### Skógarhlíð 22, Þóroddsstaðir

Deiliskipulagsbreyting vegna Skógarhlíðar 22

## Efni: Athugasemdir við tillögu um breytingu á deiliskipulagi Skógarhlíðar 22

### Varðar: Skógarhlíð 22

## SKUGGAVÖRÞ

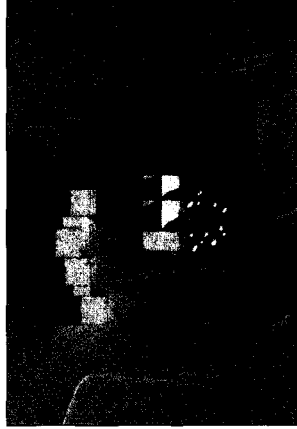
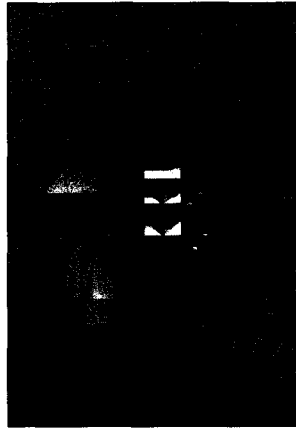
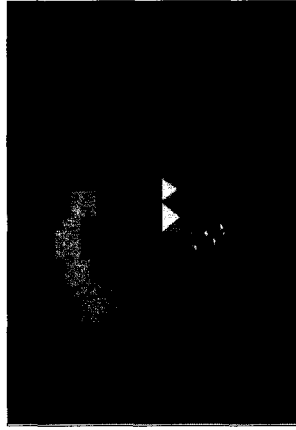
Í tillögunni er gerð grein fyrir skuggavarp á sumarsólstöðum og jafndægum. Ekkert kemur fram um skuggavarp á vetrarsólstöðum. Þó mætti vænta meiri áhrifa af skuggavarp um vetur þegar sól er lægri á himni. Geta þær fáu stundir sem sést til sólar í skammdeginu einnig verið fólki dýrmætari en sólskinsstundir á öðrum árstímum.

Af þeim myndum sem fylgja tillögunni má þó ráða að skuggi austan við Eskihlíð 26 myndi aukast mjög síðdegis á jafndægum. Virðist sem notagildi sérafnotaflatar íbúðar 102 í Eskihlíð 26 myndi skerðast yrðu fyrirhugaðar byggingar að veruleika. Umfjöllun tillögunnar um skuggavarp er þannig ófullnægjandi en bendir þó jafnframt til að breytingin muni hafa neikvæð áhrif á íbúa í Eskihlíð 26.

Gagnrýnt er að umfjöllun tillögu um skuggavarp sé ófullnægjandi og að skuggavarp sé sýnt á sumarsólstöðum og við jafndægur en ekki um vetur þó vænta mætti meiri áhrifa á skuggavarp á vetrarsólstöðum og fáar sólarstundir í skammdeginu gætu verið fólki dýrmætari en á öðrum árstímum. Auk þess sem skuggavarp síðdegis á jafndægurum sýni að sérafnotaflötur íbúðar 102 í Eskihlíð 26 muni skerðast við fyrirhugaðar breytingar.

Skuggavarþ er venju samkvæmt aðeins sýnt við sumarsólstöður og jafndægur. Langir skuggar í þéttbýli á vetrarsólstöðum er oft erfitt að greina á mynd. Í tilfalli Skógarhlíðar er Öskjuhlíð líka suðvestan megin byggðarinnar og hefur þar af leiðandi mikil áhrif á skuggamyndun. Skuggavarþ sem gert var vegna deiliskipulagsbreytingarinnar sýnir að áhrif nýbyggingarinnar eru engin, umfram áhrif núverandi byggingar, á sumarsólstöðum á nágrannabygginguna Eskihlíð 24-26. Við jafndægur verður áhrifa skuggavarþs vart vegna nýbyggingarinnar seinnipart dags. Áhrifin eru ekki talin íþyngjandi og umfram það sem vænta má í þéttbýli.
